Tárgy: Miskolc műszaki tervek

Miskolc MJV kerékpárforgalmi létesítményeinek műszaki terveiben az alábbi véleményt fogalmaztuk meg.

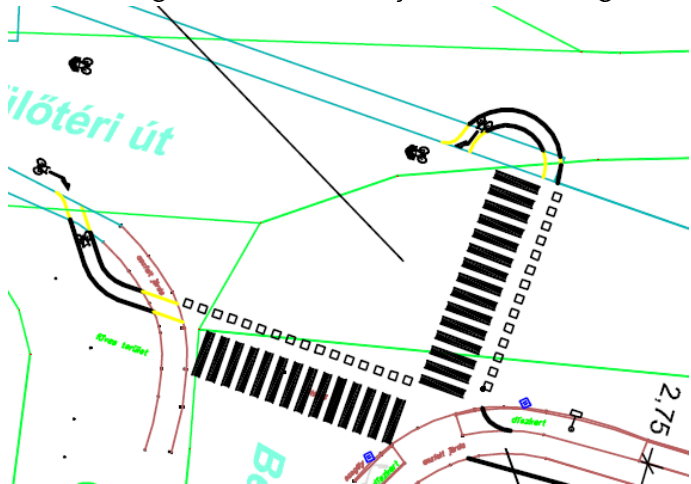
2. ábra: A Szentpéteri kapu és a Repülőtéri út csomópontja. A kiváló kerékpárút ívei járhatatlanok, járdába csatlakozik (a fent látható keresztezésben kerékpáros átvezetés nincs ábrázolva, sem az ahhoz csatlakozó kerékpárút szakasz), a becsatlakozó irány pedig járhatatlan ívvel feleslegesen kerülőt tesz, a járdát is feleslegesen keresztezve.

Javaslat az első példához:

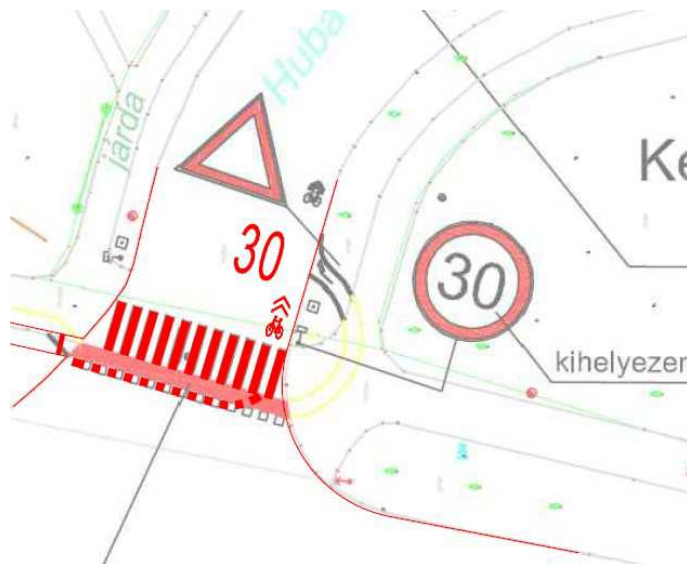
1. ábra: A Huba utca északi végpontja. A kerékpáros útvonala megtörik még az átvezetés előtt (eleve nem célszerű a meglévő járda felosztása annak bővítése helyett), felesleges ív utána.

- kerékpáros átvezetés jelzésének ráfordítása egyszerűen a Huba utcára egy megfelelő ívsugár alkalmazásával
- Huba utcán a sebességkorlátozás burkolati jellel történő megismétlése

Javaslat a harmadik példához:

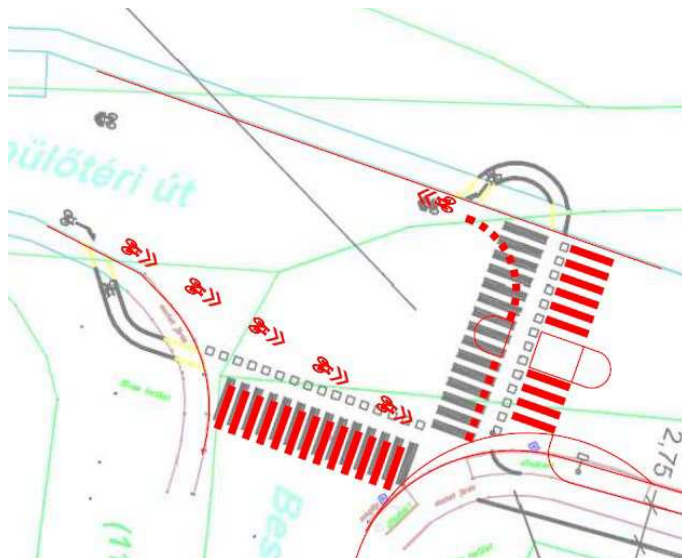
3. ábra: A Repülőtéri út és a Besenyői út csomópontja. A gyalogátkelők helyzete ma sem szabályos, az útpályán metsződnek. Ebbe a metszésbe kerékpárút nem vezethető. A nyugatról érkezők kivezetése és kétszeri járdakeresztezése felesleges és kényelmetlen. A kelet felől érkezők átvezetése egyik oldalon sem járható ívű, a hurok felesleges kerülő. A három bemutatott helyszínrre mintapéldaként korrekciós javaslatot adunk. **Ez független attól, hogy esetleg egy útra koncepciónálisan más megoldást javasolunk (Szentpéteri kapu például).**

- gyalogos átkelőhelyek eltolása (mindenképpen szükséges), különben a kialakítás nem felel meg a műszaki előírásoknak
- a járdára felvezetés elhagyása, kerékpárútra felhajtás a Besenyői út után
- keleti irányban a kétsávos keresztmetszet kinyitása a gyalogos átkelőhely után (forgalombiztonsági jelentősége is van), így a keresztmetszetben lehetőség nyílik középsziget kialakítására
- középsziget kialakítása a Repülőtéri úton, mind a gyalogos, mind a kerékpáros keresztezéshez

01_Helyszínrajz_kerekpáros_nyom_Katalin-Huba

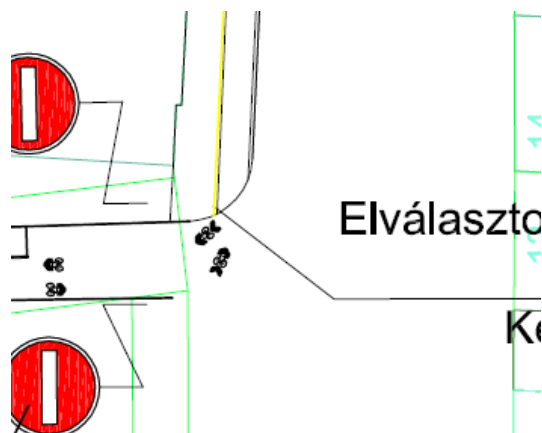
A Zsolcai kapun a járdafelület szélesítése szükséges (az útpálya kb. 0,5 m-rel a jelenlegi forgalmi rend mellett csökkenthető). A kerékpáros és gyalogos felületek között K-szegegyes elválasztás javasolt. A kerékpárútba eső lámpaoszlopok megszüntetése javasolt. A korlátsor vonalában új kandelábersor telepíthető, de elegendő alacsony fénypontú térvilágító lámpák alkalmazása.

A lámpaoszlopok közé javasolt elválasztó korlátsor kb. 1 m széles használhatatlan felületet eredményez, a helyszínrajzzal az állapot nem egyezik.

A Huba utcánál a járda lekerekítésének módosítása szükséges. A kerékpárút és a Huba utca között lekerekítés, az úttest lekerekítési sugarának csökkentése szükséges. A párhuzamos parkolósáv elején járdafül építése javasolt.

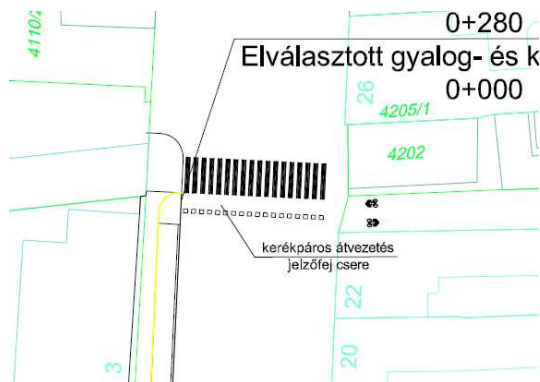
A Katalin utcánál az átvezetésnél az átvezetés szélesítése szükséges. Ennek oka, hogy a kanyarodás közben a kerékpározó helyigénye kb. kétszeres szélességű. Kb. 3-4 m széles átvezetés kialakítása szükséges (az átvezetés a Katalin utca felé szűkülhet).

Az átvezetésnél háromlencsés kerékpáros jelzőlámpa telepítése szükséges és azt úgy kell elhelyezni, hogy a Huba utca felől érkezők már az egyenes szakaszon láthassák.

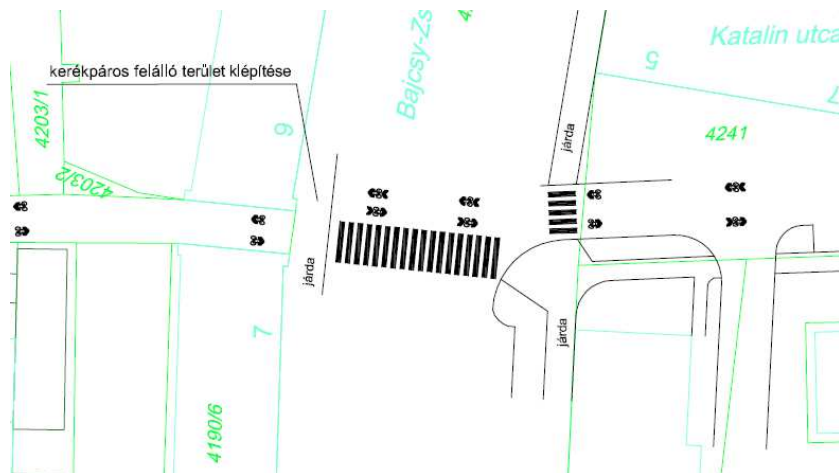
A Katalin utca és a Bajcsy-Zsilinszky utca csomópontjában a keresztezést úgy szükséges megvalósítani, hogy mind a gyalogos, mind a kerékpáros mozgások iránytörés nélkül haladhassanak tovább. Ehhez a gyalogos átkelőhely nyugati irányú eltolása szükséges az északi oldalon kb. 1,5 méterrel.

A Bajcsy-Zsilinszky utcáról szükséges a balra forduló kerékpáros mozgások biztosítása közvetett kerékpáros kapcsolattal (forgalomtechnikai korrekcióval, jelzőtáblás csomópontnak megfelelően).

02_Helyszinrajz_kerekparos_nyom_Katalin-Huba

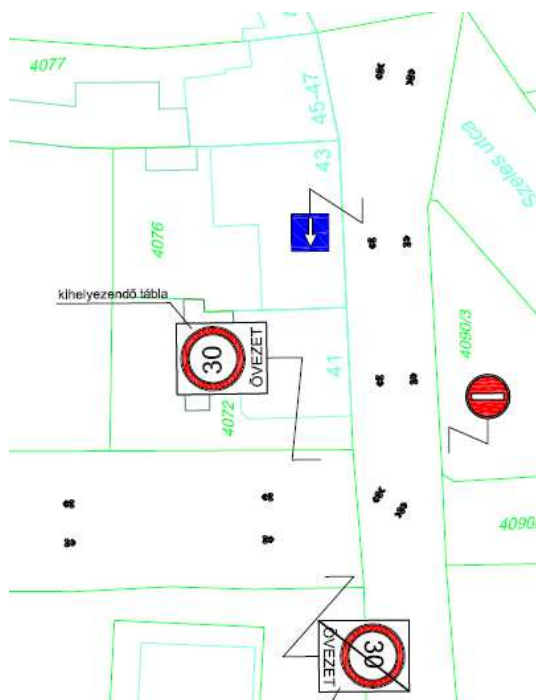
A kisforgalmú utcákon a folyamatos kerékpáros nyom nem szükséges. A csomópontoknál a megfelelő irányjelzés és azt hangsúlyozó burkolati jel alkalmazása viszont ajánlott.

A Szeles utcán a kerékpáros nyom helyett kisebb korrekciókkal kerékpársáv kialakítása szükséges.

12_Helyszínrajz_elvalasztott_gyalog-es_kerekparut_Szentpeteri_kapu

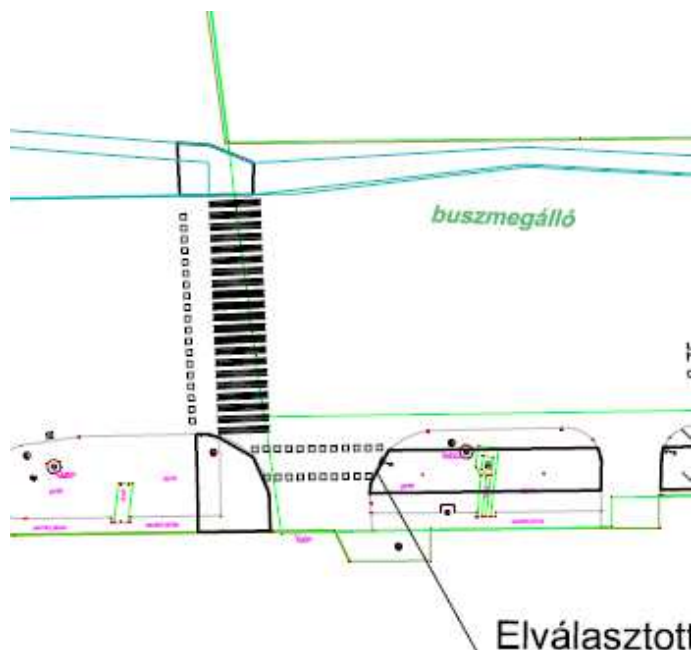
A végponti kialakítás módja nem tisztázott. A rajzon látható kialakítás nem megfelelő, a gyalogos átkelőhely keresztirányú kerékpáros átvezetésbe nem torkollhat, csak járdán végződhet.

Helyszínrajz3

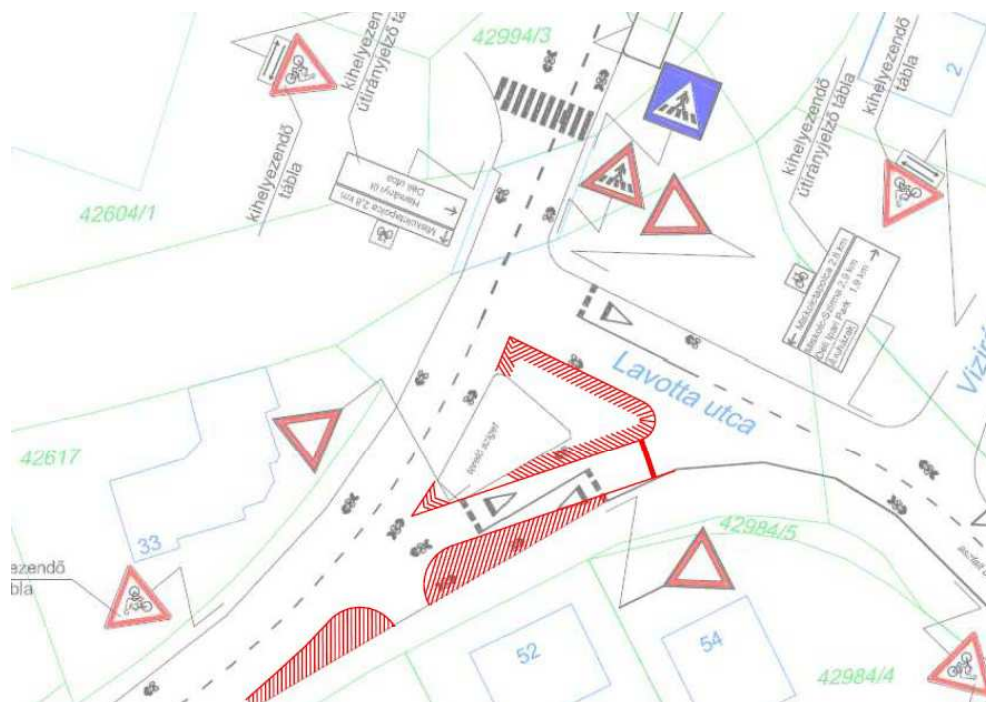
Az Erzsébet királyné útja és a Lavotta utca csomópontjának Y-alcsomópontja baleseti kockázatot rejt magában és a forgalmi rendet bonyolítja. Javasoljuk, hogy az Y-alcsomópontban az Erzsébet királyné útjára való balra fordulást tiltsák meg, a Lavotta utca felé tartó forgalmi irányt pedig térítsék ki az egyenes nyomvonalról. Ezen a helyen a nagy sebességgel egyenesen továbbhajtók a kerékpározókat elsodorhatják, amennyiben előttük akarnak a Lavotta utca felé térni. A javasolt kialakításra alább vázlatos javaslatot adunk.

A beavatkozás jelentős területen szabadítana fel felesleges aszfaltfelületeket, melyek a későbbiekben parkosíthatók. Rövid távon is javasolt virágláda vagy dézsás fa telepítése, ami meggátolja a forgalom elől elzárt területen történő átvágást.

Amennyiben ez nem valósulna meg, az Y-alcsomópontban nem javasoljuk a kerékpározók balra fordulásának kerékpáros nyommal való támogatását.

Helyszínrajz5 (Erzsébet királyné úti jelzőlámpás csomópont)

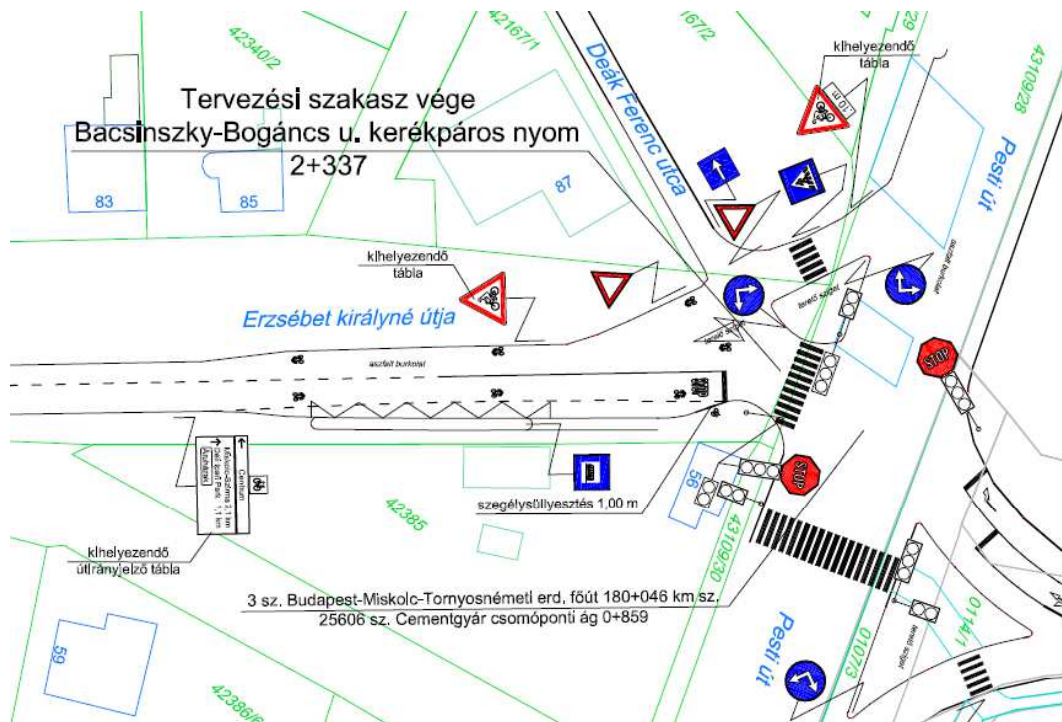
A Pesti útról az Erzsébet királyné útjára jobbra szabadon futó ív csatlakozásánál az Erzsébet királyné útján útszéjelző szaggatott vonal felfestését javasoljuk.

A jelzőlámpánál a hurokdetektort ki kell egészíteni a kerékpárok érzékelésére is alkalmas video vagy infravörös detektorral, mindkét irányból. Célszerű a csomópontban előretolt kerékpáros felállóhely létesítése.

Az autóbusz öböl utáni 1 m széles szegélyszűlesztés és kerékpáros piktogram célja nem érthető (a csomópontban kerékpártámaszokat nem terveztek, onnan kerékpárút nem vezet tovább).

Helyszínrajz9 (Déli utcai jelzőlámpás csomópont)

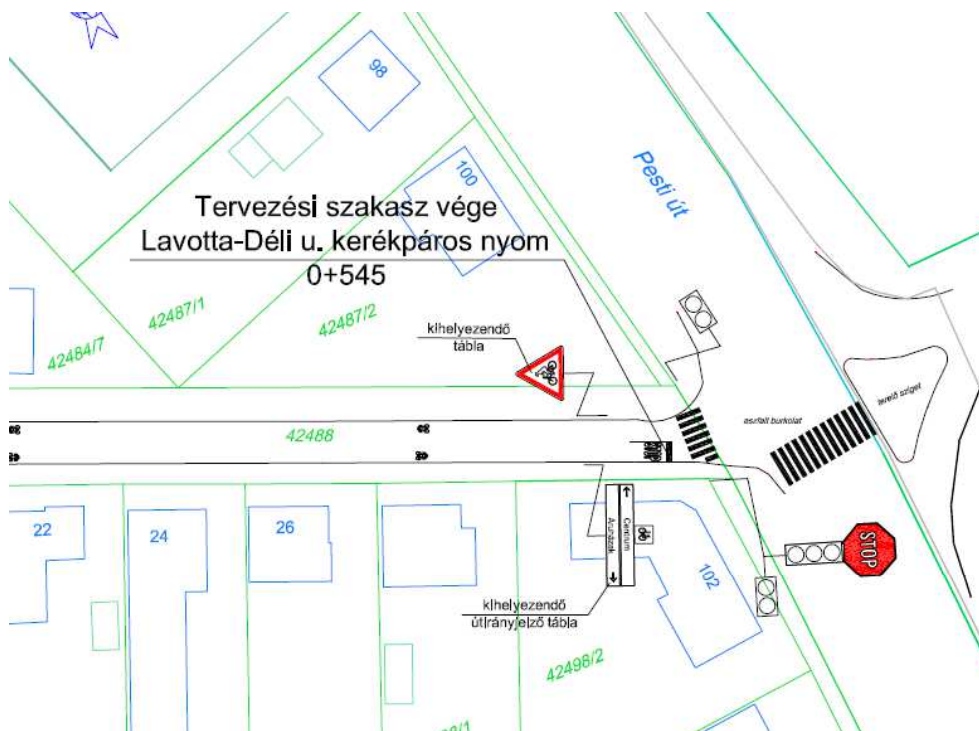
A Déli utca végponti kialakítása nem megfelelő. Az utcának elsősorban a túloldalon elhelyezkedő áruházak felé kell kapcsolatot adnia. Ennek kialakítása szükséges a jelzőlámpás csomópont korrekciójával.

Az egyenes irány megjelenítése az útirányjelző táblán is szükséges.

- A Déli utca felől az áruházak felé a megoldás egyszerű. A kerékpározók a gyalogátkelőhely mellett kerékpáros nyommal átvezethetők a közép-szigetre. A gyalogátkelőtől északra kerékpárút kapcsolat kialakítása az áruházak felé tartó útpályára, a gyalogos átkelőhelytől északra eső oldalon kialakított útkapcsolattal.
- A Déli utca felé a jobbra kanyarodó ív bal oldaláról kerékpárút kapcsolat építése a gyalogos átkelőhely déli oldalán. A főutat keresztező gyalogos átkelőhely menti ellenkező irányú kerékpáros irány mellé vezethető. Itt háromlencsés kerékpáros jelzőlámpa telepítése szükséges. A Déli utca irányú forgalom telezöldes forgalomirányítás mellett vagy önálló fázisban is átengedhető.
